Ministerio
de Ambiente

Documento: EM2020/14000/005882

**Área Evaluación de Impacto Ambiental
División Evaluación de Impacto Ambiental y
Licencias Ambientales**

Meliter S.A. – Extracción de tosca y roca triturada para obra pública, Durazno.

Figura 1: plano de situación final esperada al cese de la actividad. Tomado de foja 112.

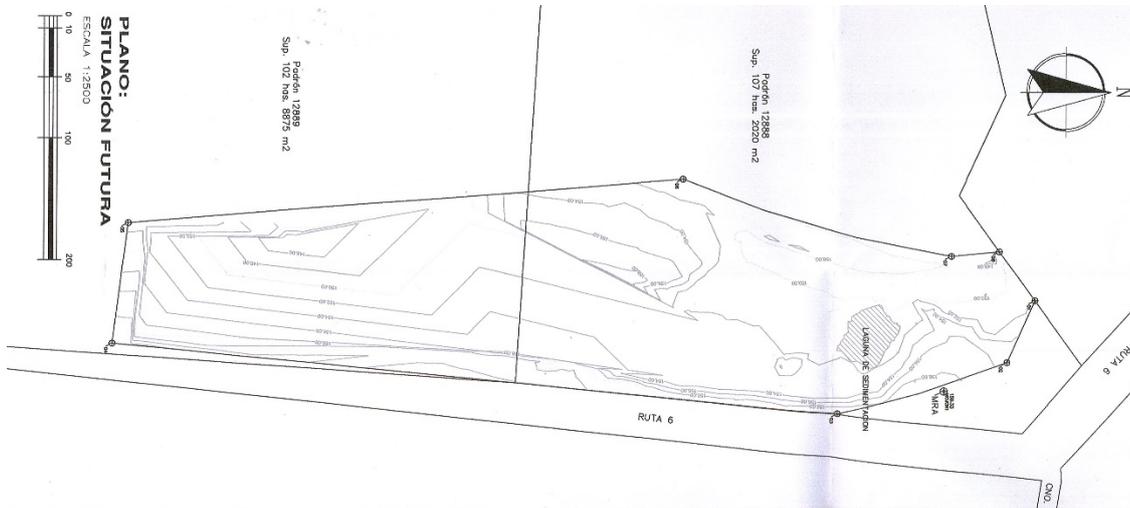
afectada a la extracción minera y la profundidad máxima de la cantera, la que inicialmente se proyectó a cota +161 msnm y que pasará a ubicarse en el entorno de +146 msnm. En la figura 1 está representado el diseño final esperado para la cantera.

Por cuestiones inherentes a la seguridad, se considera relevante que los taludes generales de la cantera se conformen con relaciones geométricas como mínimo 1:1 y que cuando se explote roca tenaz se desarrollen bancos de máximo 3 metros de altura con pendientes de banco que podrán ser de hasta 90°. Los sectores de explotación de tosca tendrán que contar con relaciones geométricas mínimas 2H:1V para disminuir los efectos erosivos de la escorrentía pluvial y favorecer los procesos de revegetación en la etapa de post-cierre.

En el mismo sentido se considera que las pendientes del piso de la cantera no deben exceder el 5 % de pendiente, situación que deberá ser contemplada durante el desarrollo de la explotación.

Además, visto el diseño presentado en planos (foja 112), se condicionará el desarrollo minero a mantener una distancia mínima de 40 metros a caminos públicos, lo que está previsto en el código de minería¹. Por lo tanto corresponde sea redefinido el diseño de la explotación dentro del deslinde minero, ajustándose a la normativa vigente. Debido a que se trata de una explotación minera en curso, los parámetros de diseño adoptados a estos fines podrán ser actualizados en oportunidad de la presentación de los informes de desempeño ambiental.

- 1) Los taludes generales de la cantera en su condición final no deberán superar la relación geométrica 1H:1V, debiendo explotarse en bancos de hasta 3 metros de altura cuyas pendientes podrán ser de hasta 90°.
- 2) La pendiente del piso de la cantera no deberá exceder el 5 %.
- 3) Los taludes de las áreas de explotación de tosca en su condición final deberán como mínimo poseer una relación geométrica 2H:1V.
- 4) Las operaciones extractivas deberán ubicarse a una distancia mínima de 40 metros de la ruta 6.
